ATT. DIRECTOR GERENTE/RESPONSABLE DE VIGILANCIA
FSN 2024-PD-MR-008 (FCO78100607)

Actualización: Nota de Seguridad Urgente

Bobinas SENSE XL Torso (1.5T y 3.0T)

Diciembre de 2024

Figura 2. Ejemplo de etiquetas del sistema.

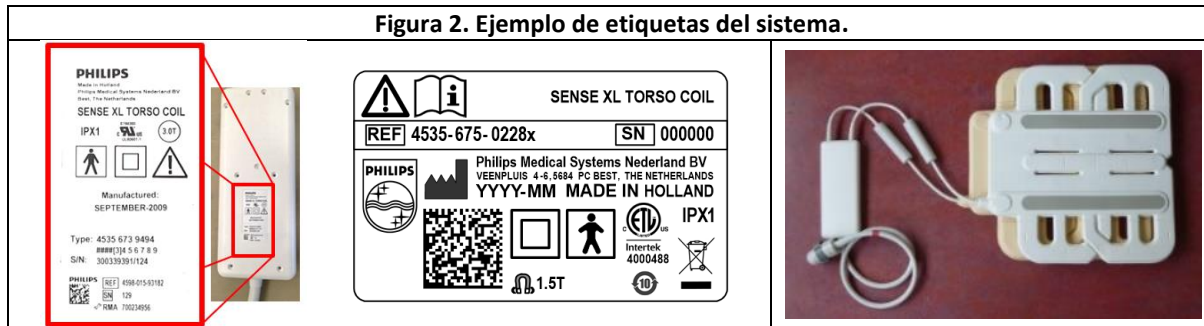
Están afectados todos los números de serie de las bobinas SENSE Torso XL (1.5T y 3.0T) específicas identificadas en la Figura 1. (Consulte la Figura 1 para conocer el nombre y el modelo del producto). En la Figura 2 se indica la ubicación de la etiqueta del producto.
